**Verslag huishoudelijke elektrische installatie op laagspanning en zeer lage spanning****Algemeen:**

Referentie: 011-20260825-02	Datum controle: 25/08/2026
Keurder: 011

Eigenaar:	Onbekend	EAN-code:	Onbekend
Adres installatie:	Eekhoornlaan 6, 2610 - Antwerpen	Nummer teller(s):	8450576
		Distributienetbeheerder installatie: Fluvius	
Datum uitvoering installatie:	☐ Vóór 01/10/1981		
	☒ Tussen 01/10/1981 en 01/06/2020		
	☐ Vanaf 01/06/2020		
Type:	☒ Wooneenheid ☐ Niet-huishoudelijk ☐ PV ☐ Batterij ☐ Laadpaal

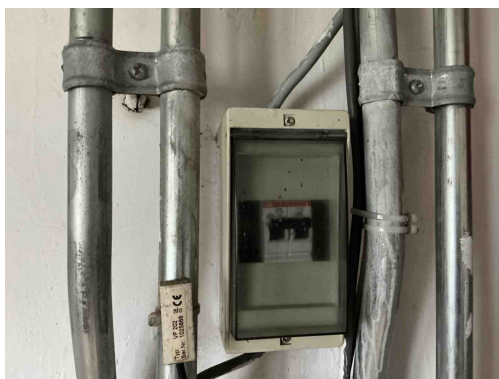
B34 - Het kabeltype van de meterbord verbinding aan de oorsprong van de installatie beantwoordt niet aan de minimale vereisten vastgelegd door de distributienet beheerder. (Boek1: 1.5 + SYNERGRID C1/107)

Opmerking: Oa VOB

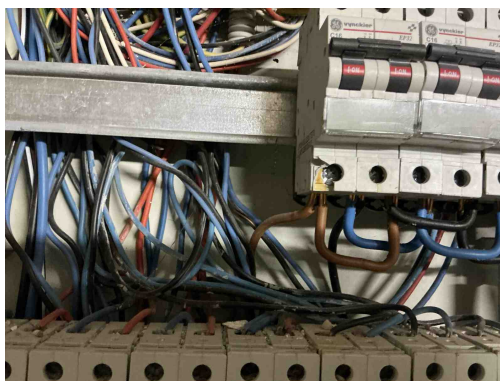
T21 - Het elektrisch materieel is niet geplaatst volgens de voorschriften van de fabrikant/ regels van goed vakmanschap . (Boek 1: 1.4.1.3)

Opmerking: Oa ophangvijzen bord 1, lichtpunt hal

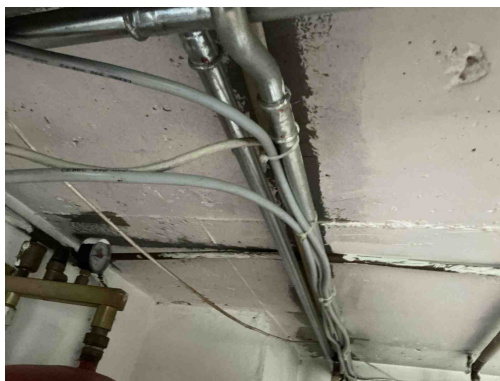
T23 - Het elektrisch materiaal is beschadigd. (Boek 1: 1.4.1.3).
Opmerking: Oa bord 1

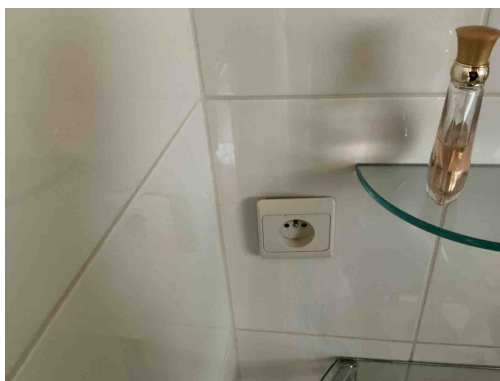
C24 - De afstand tussen de elektrische leiding(en) en niet elektrische leiding(en) is onvoldoende (Boek 1: 5.2.8).
Opmerking: O.a. kelder

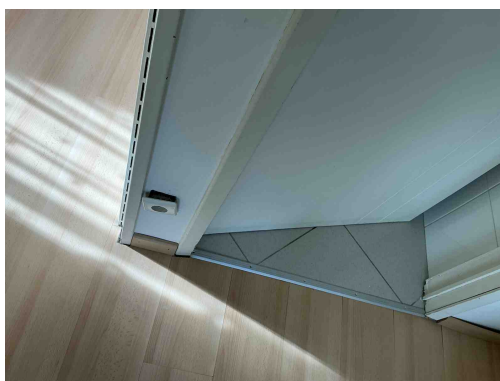
T10 - Bepaalde contactdozen en/of schakelaars zijn niet degelijk bevestigd (Boek 1: 1.4.1.3).
Opmerking: Oa keuken , slaapkamer , badkamer, ...

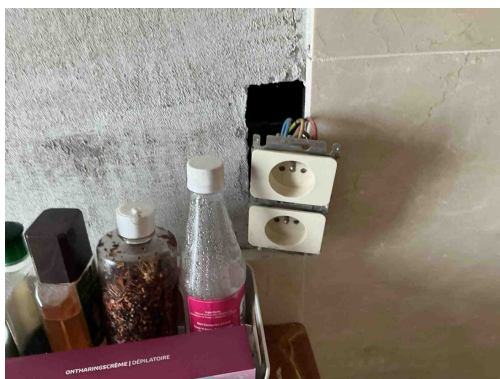
T10 - Bepaalde contactdozen en/of schakelaars zijn niet degelijk bevestigd (Boek 1: 1.4.1.3).
Opmerking: Oa keuken , slaapkamer , badkamer, ...

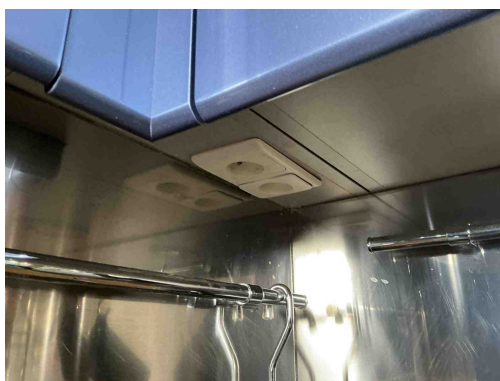
T10 - Bepaalde contactdozen en/of schakelaars zijn niet degelijk bevestigd (Boek 1: 1.4.1.3).
Opmerking: Oa keuken , slaapkamer , badkamer, ...

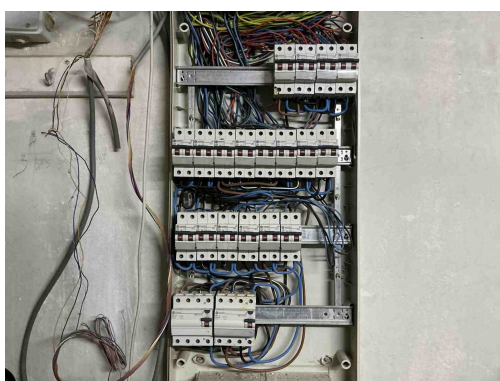
T10 - Bepaalde contactdozen en/of schakelaars zijn niet degelijk bevestigd (Boek 1: 1.4.1.3).
Opmerking: Oa keuken , slaapkamer , badkamer, ...
